Avviso di Sicurezza

I collegamenti dei terminali dei sistemi RM nell'unità di distribuzione generale della rete elettrica (g-MDU) possono produrre un evento termico

Maggio 2024

Figura 1. Surriscaldamento sul collegamento del terminale della g-MDU

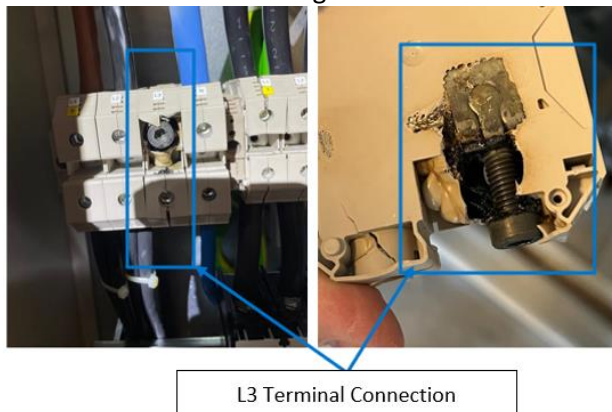
Philips ha identificato un problema a causa del quale il collegamento del terminale L3 della g-MDU (unità di distribuzione elettrica) potrebbe allentarsi creando un surriscaldamento (vedere la figura 1) che potrebbe generare fumo/incendio ai dispositivi di allarme nella sala tecnica dell'ospedale. La g-MDU, situata nella sala tecnica, è il punto di ingresso singolo per l'alimentazione elettrica dell'ospedale e distribuisce l'elettricità ai vari armadi e componenti dello scanner RM.

Philips contatterà l'utente per pianificare l'orario di visita di un tecnico di assistenza per ispezionare i collegamenti della g-MDU nella sala tecnica e, se necessario, applicare la coppia corretta al collegamento (riferimento FCO78100582). Philips prevede di iniziare l'implementazione delle correzioni nel mese di luglio 2024.
